**Oggetto:** [ID\_VIP: 3270] Porto di Augusta - Terza fase. Realizzazione banchine containers nel porto commerciale di Augusta. Progetto unificato di I e II stralcio. Adeguamento strutturale della banchina di testata.

PROGETTO ESECUTIVO DI FUSIONE ED INTEGRAZIONE DEL I E II STRALCIO  
Relazione adeguamenti al P.E. richiesti dall'A.P. di Augusta

TITOLO ELABORATO:  
**RELAZIONE GENERALE DEL PROGETTO ESECUTIVO**  
Relazione adeguamenti al P.E. richiesti dall'A.P. di Augusta

*Figura 4 – Planimetria con l'indicazione della caratterizzazione ambientale*

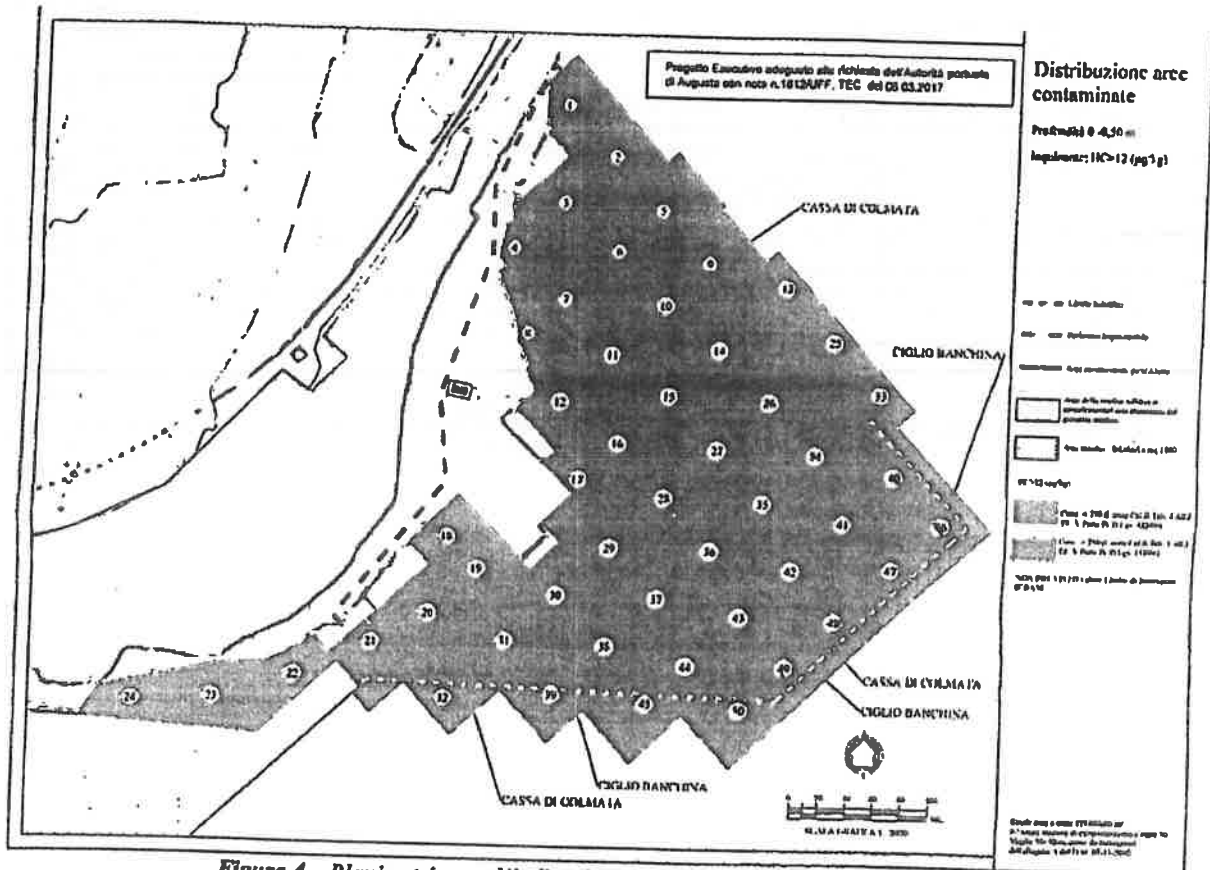
Detto arretramento comporta, come si evince dalla *Figura 4*, che una delle maglie, interessate dalla caratterizzazione ambientale dei sedimenti, in corrispondenza del livello più superficiale (0-50 cm), risulta interessata dalla presenza di una concentrazione di idrocarburi pesanti leggermente al di sopra del limite indicato nella col. B tab. I del D.Lgs. 152/06 (ovvero 784 mg/kg rispetto al limite che è pari a 750 mg/kg).

Stante quanto sopra, l'R.T.I. ha sviluppato un nuovo studio sull'analisi del rischio ecologico (ARE) che conferma che, anche in ragione della seppur lieve modifica della cassa di colmata, il criterio progettualmente utilizzato risulta, quello a minor rischio.

Figura 3 - Raffronto tipologia nuova banchina di testata

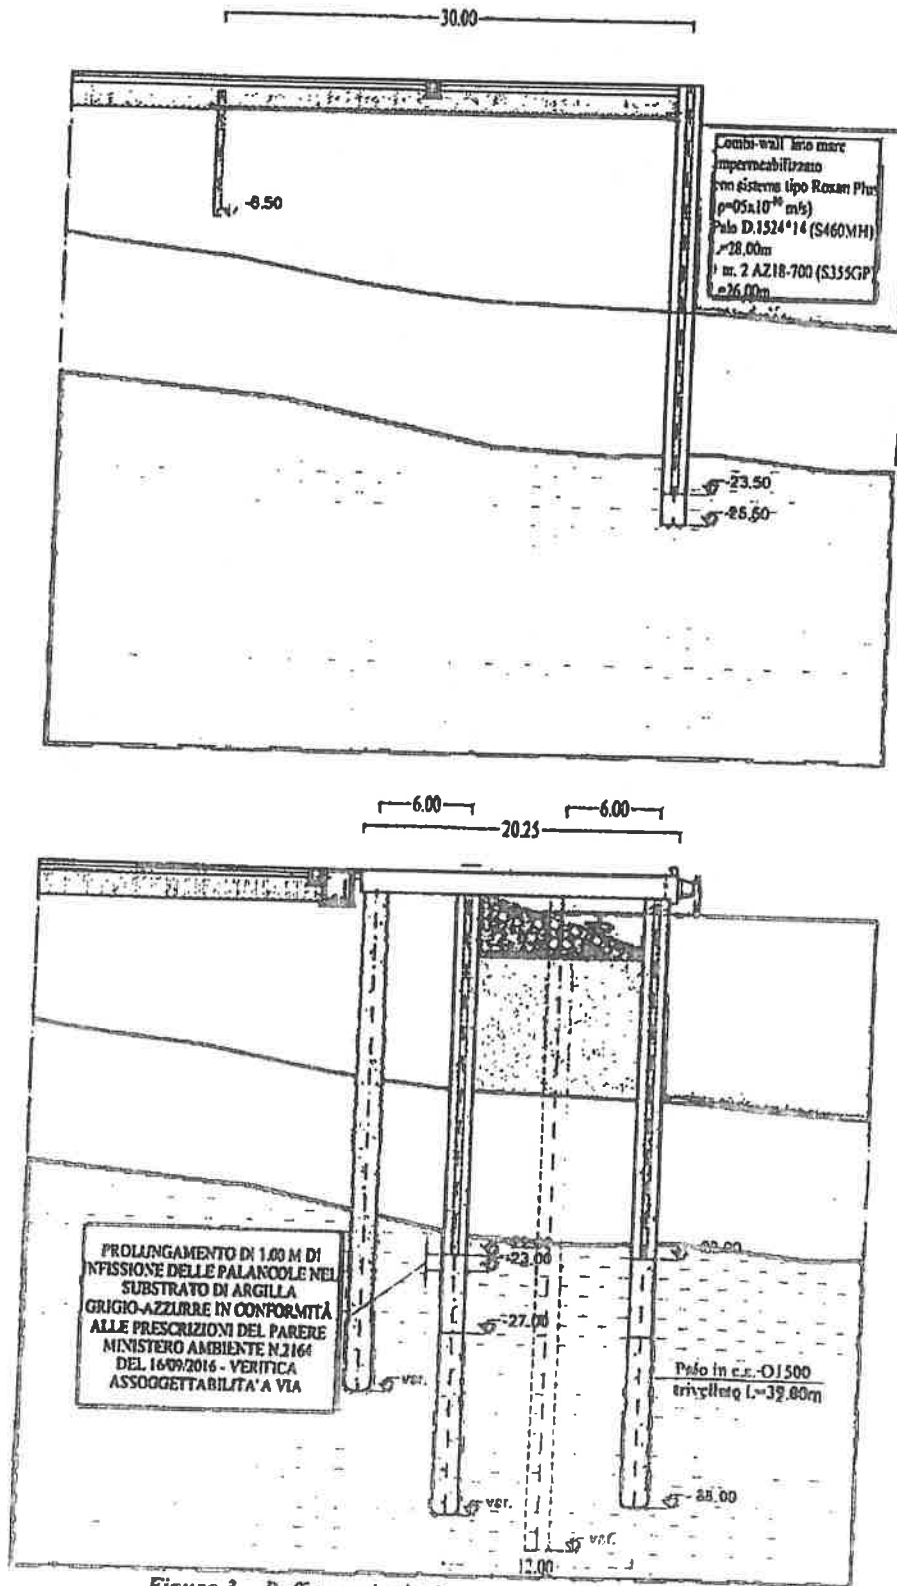
La differenza della tipologia della nuova banchina di testata, come si evince dal raffronto riportato in *Figura 3*, consiste nell'arretramento del limite impermeabile della cassa di colmata di 12,00 m lato terra.

Figura 2 – Soluzione progettuale alternativa proposta dall'R.T.I.

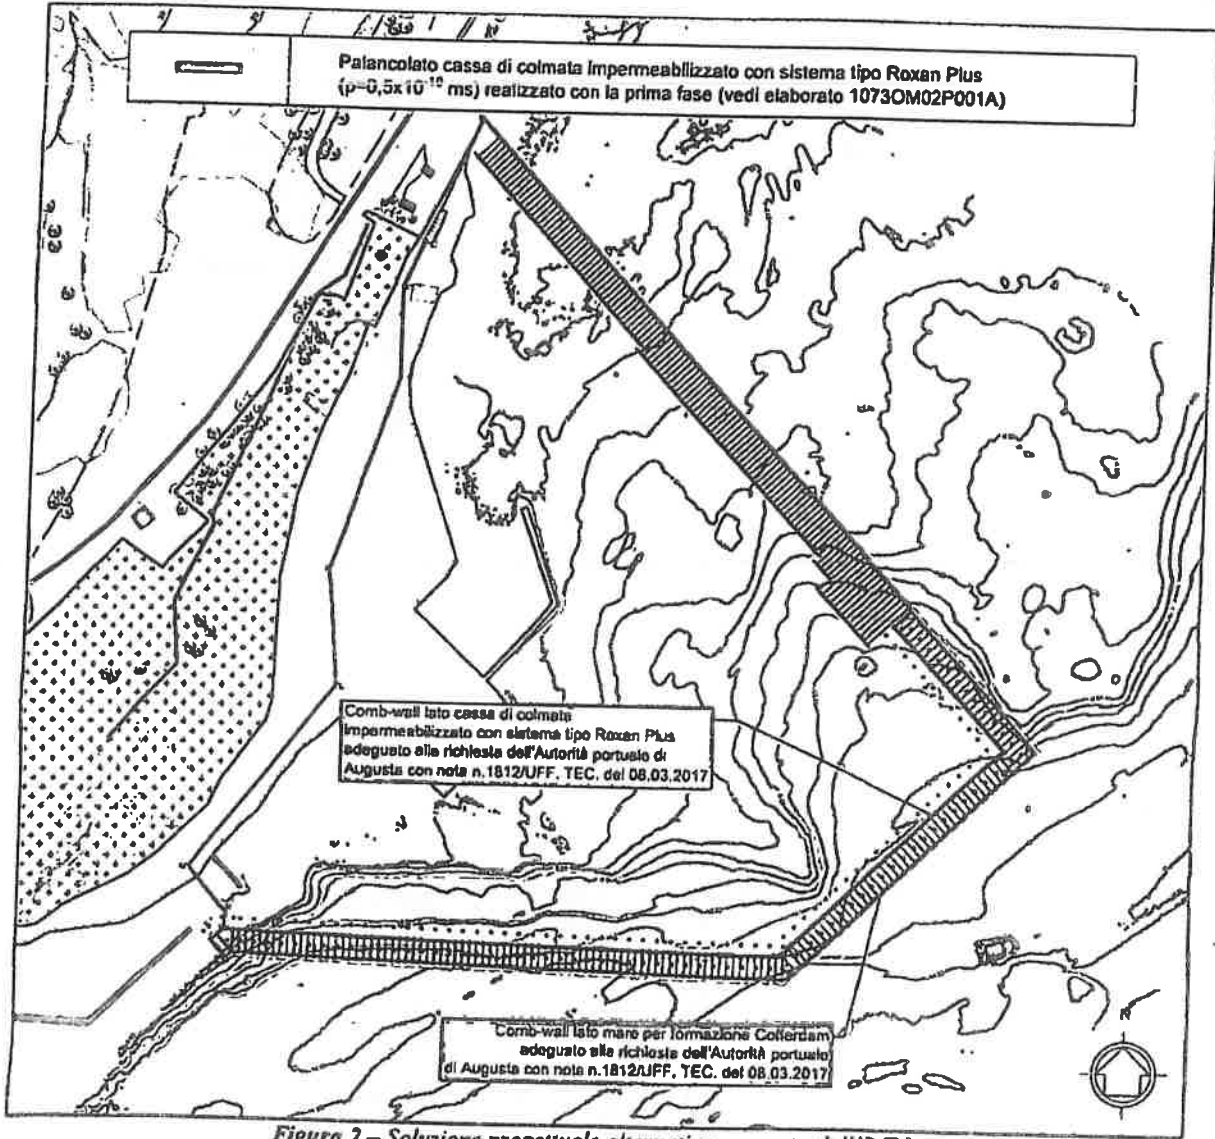
L'R.T.I. ha presentato una proposta all'A. P. di Augusta con la quale si è reso disponibile a adeguare il progetto esecutivo in ottemperanza alla nota del RUP prot. n. 4578/Uff. Tec. Del 25.08.2016 ed ai suddetti pareri, prevedendo anche l'adeguamento strutturale della banchina provvisoria con una struttura della stessa tipologia delle nuove banchina Nord e Sud dei nuovi piazzali del tipo antiriflettente. Successivamente, l'Autorità Portuale di Augusta, con nota prot. n. 1812/Uff. Tec. del 08.03.2017, ritenendo la soluzione progettuale preliminare specificatamente adeguata dall'R.T.I. tecnicamente conforme a quanto richiesto dal RUP, ha ordinato all'appaltatore di sviluppare la proposta avanzata rielaborando il progetto esecutivo di fusione e integrazione di 1° e 2° stralcio, prevedendo di realizzare la banchina di testata provvisoria con analoga tipologia strutturale delle banchine operative previste per i nuovi piazzali.

Detta soluzione progettuale alternativa a quella prevista dal progetto esecutivo di Fusione e Integrazione di 1° e 2° stralcio del 11/2014, prevede pertanto una banchina di testata in versione antiriflettente, come si evince dalla planimetria riportata in *Figura 2*.

Figura 1 – Progetto esecutivo del 2014

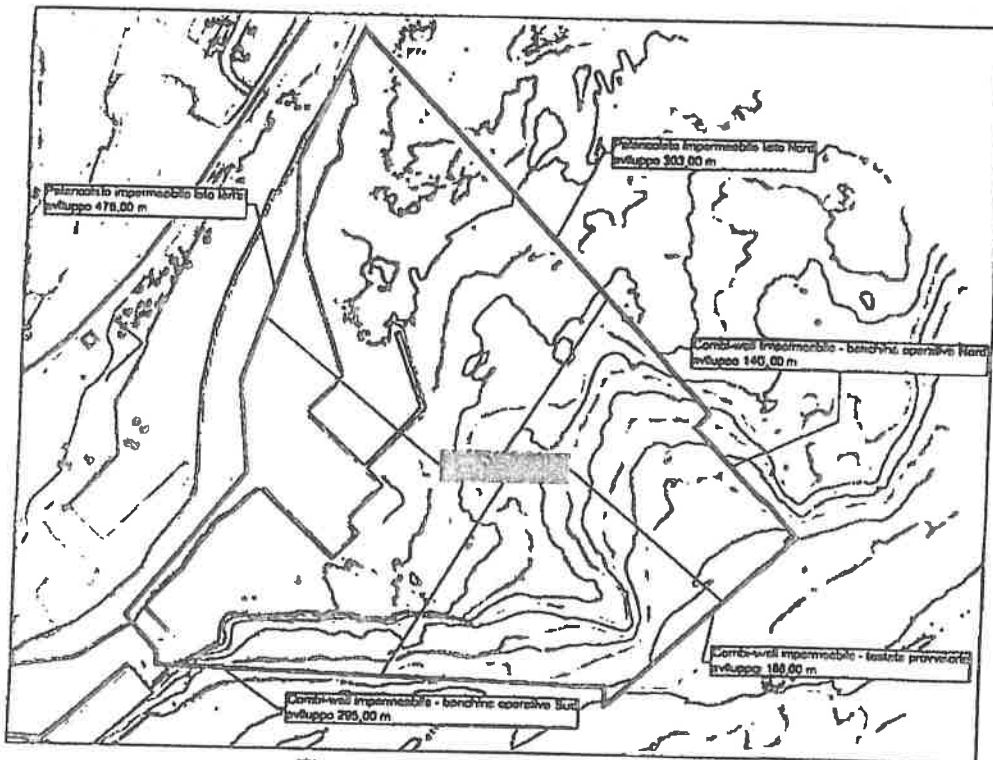
La cinturazione impermeabile della cassa di colmata, è stata messa a punto utilizzando una struttura formata da palancole e combi-wall, realizzata in parte all'interno delle nuove banchine di accosto ed in parte lungo il perimetro del nuovo piazzale, come si evince dalla planimetria riportata in *Figura 1*.
